工程指示 / 要求簡箋(E.I.)

工程指示編號：EI / 3016 / 21

工程名稱：亞皆老街中電

工程項目：Acoustic Cladding 露台牆身 地盤用鋁角 (C BAL) (T3) (5/F)

4 HORIZONTAL DE
 SCALE 1:4

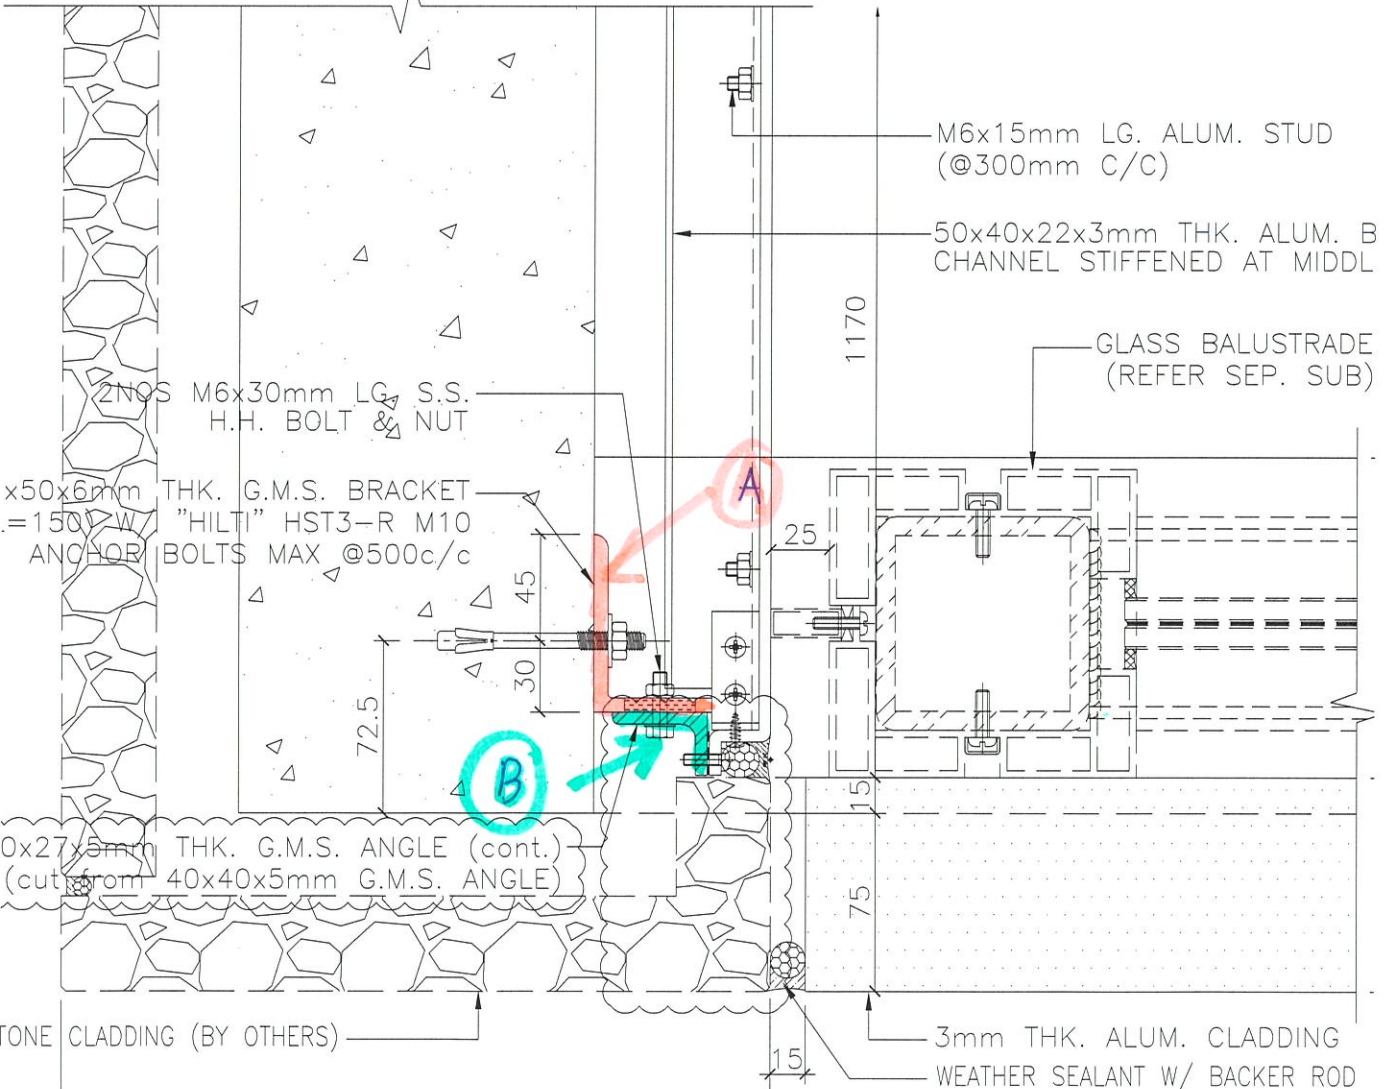
因鐵件來料不及，請按圖生產 20 隻鋁角碼及 6 條鋁角代替 Acoustic Cladding 露台牆身 (C BAL) (T3) (5/F) 用的鐵碼及鐵角。跟 EI2973 位置用。

原圖
2973A

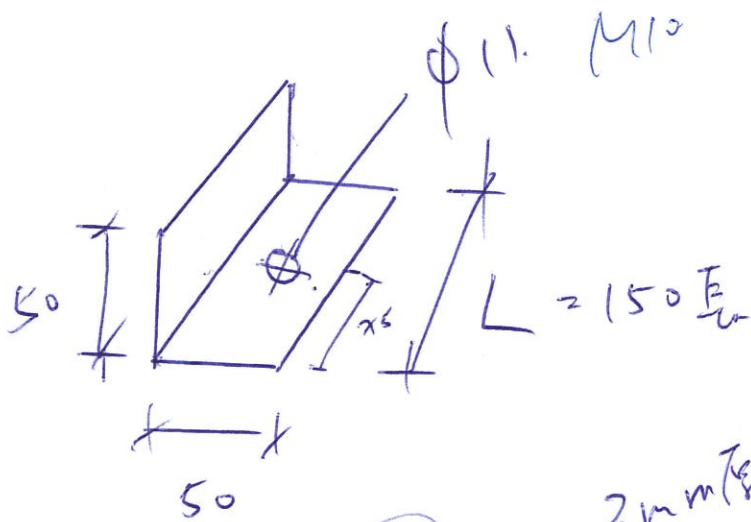
20 條

6 條
